## Změnový list

**Projekt:** „Zajištění kapacity a kvality SV Pardubice“  
**Podprojekt** 1 - III. Část Intenzifikace ÚV Hrobice

**Číslo změnového listu:** 1/46

**Název změnového listu:** Zpevněné plochy - doplnění záchytných míst v komunikaci (SO 04)

příloha č.7 k ZL 1/46

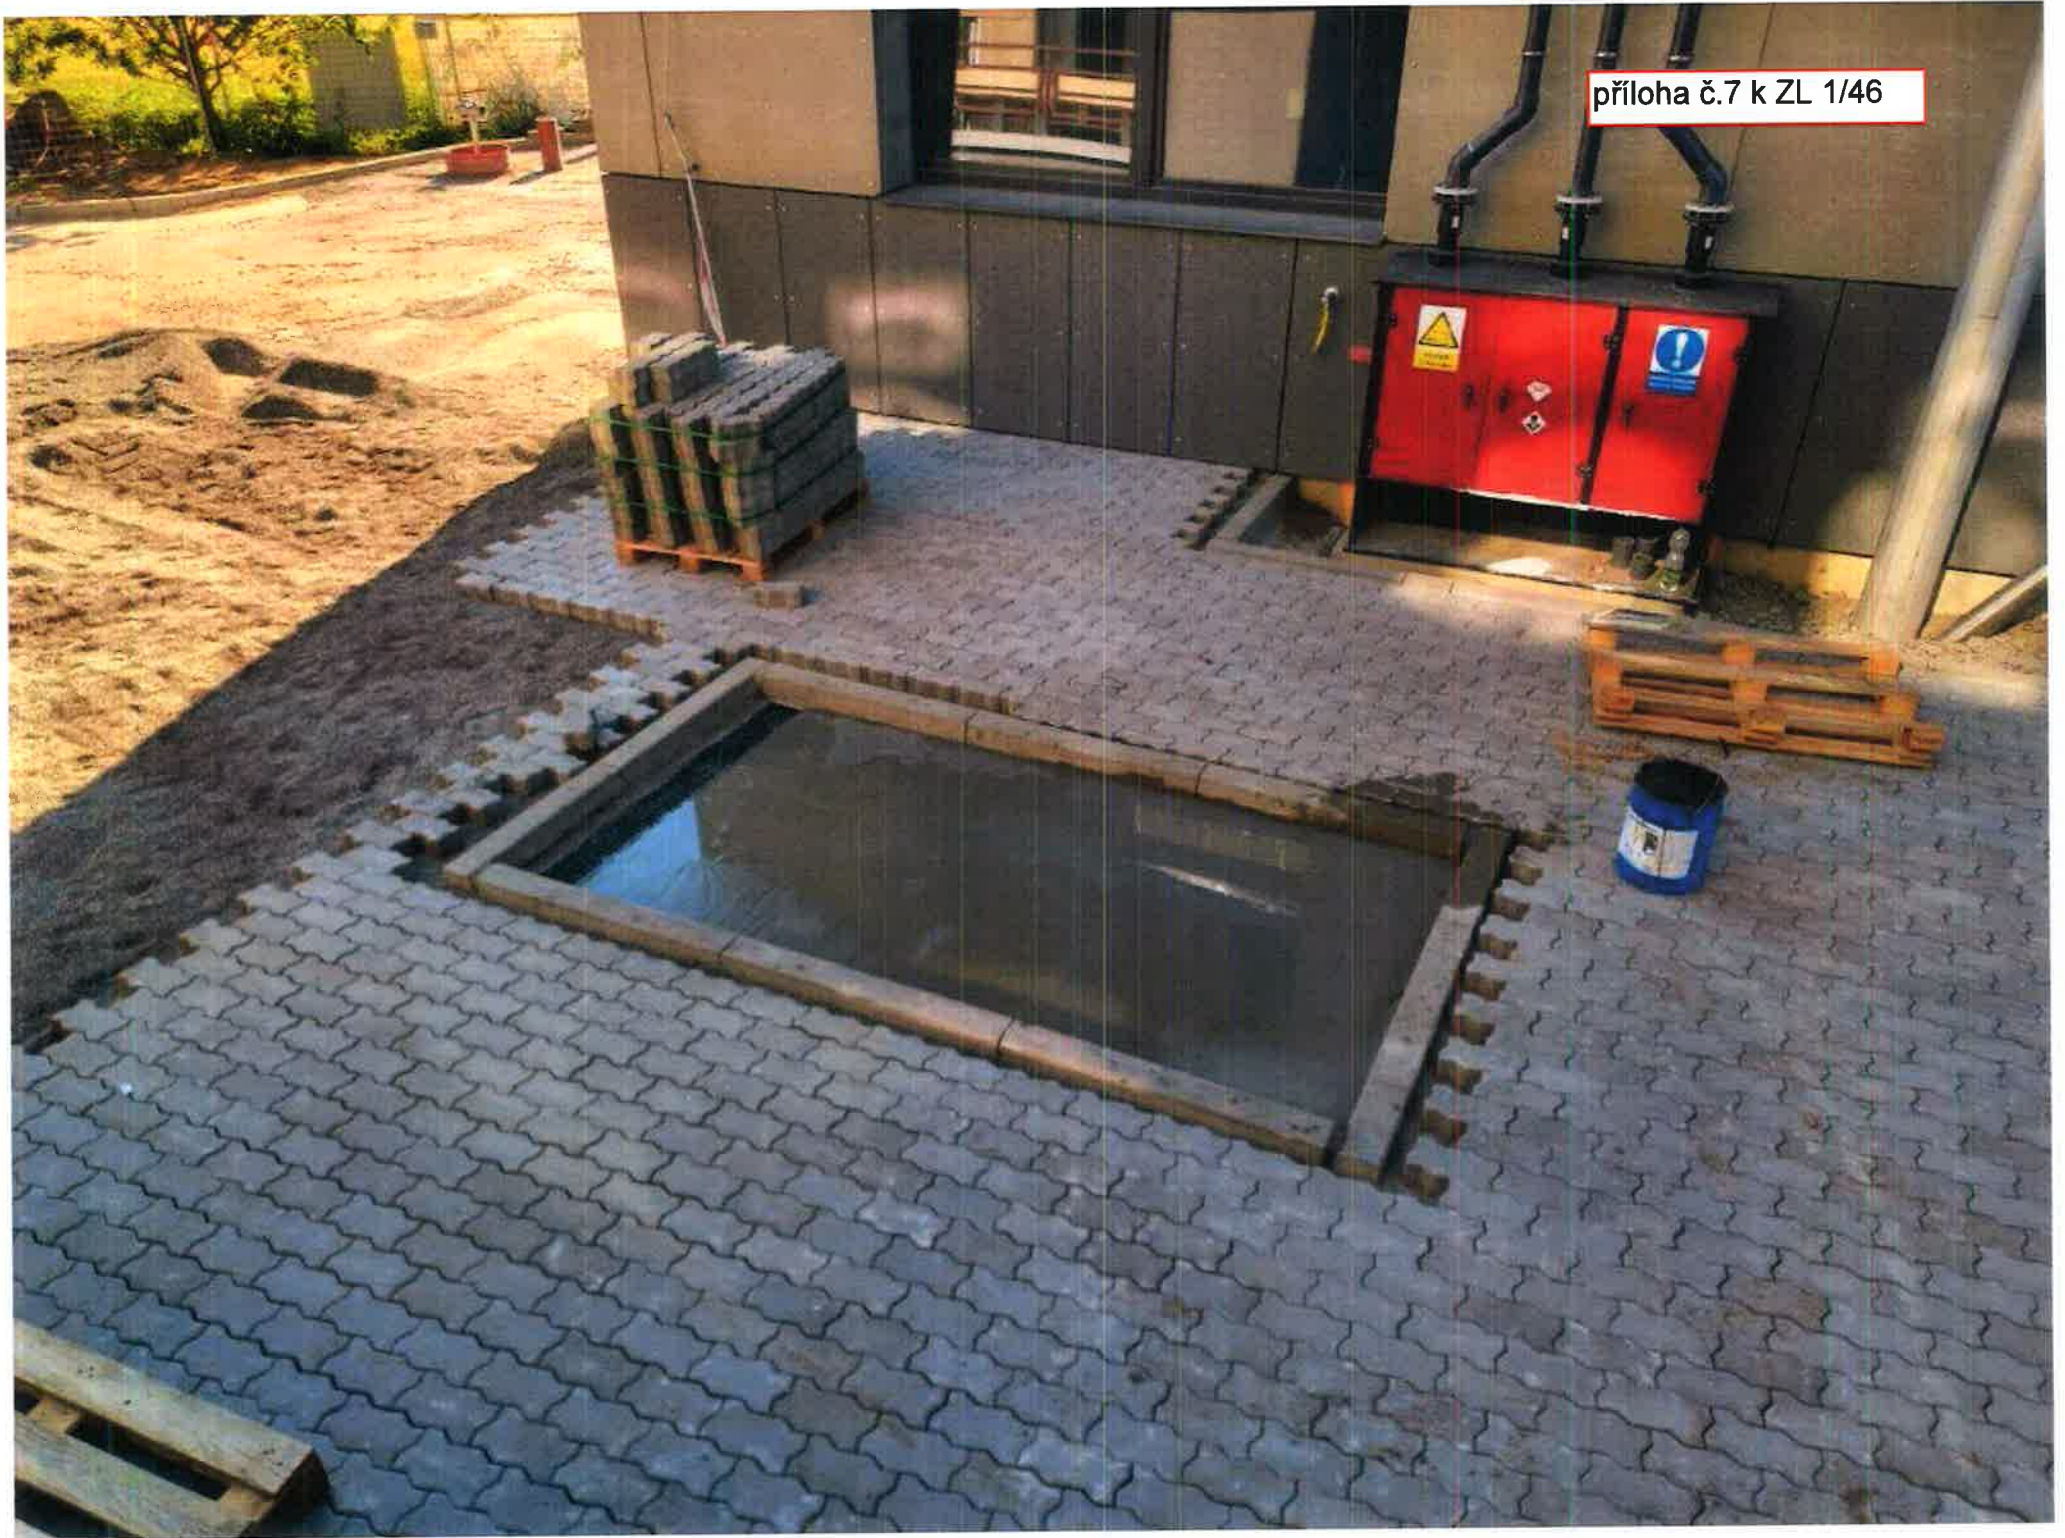
Předmětem změnového listu je doplnění záchytných míst v komunikacích pro zachycení úkapů chemických látek při stáčení a oplachu hadic.

Na základě požadavku Objednatele byla doplněna záchytná místa v komunikaci u stáčecích míst chemických látek. Tyto záchytná místa jsou napojena na záchytné jímky, které slouží k hromadění a zachycení drobných úkapů vzniklých při stáčení chemických látek.
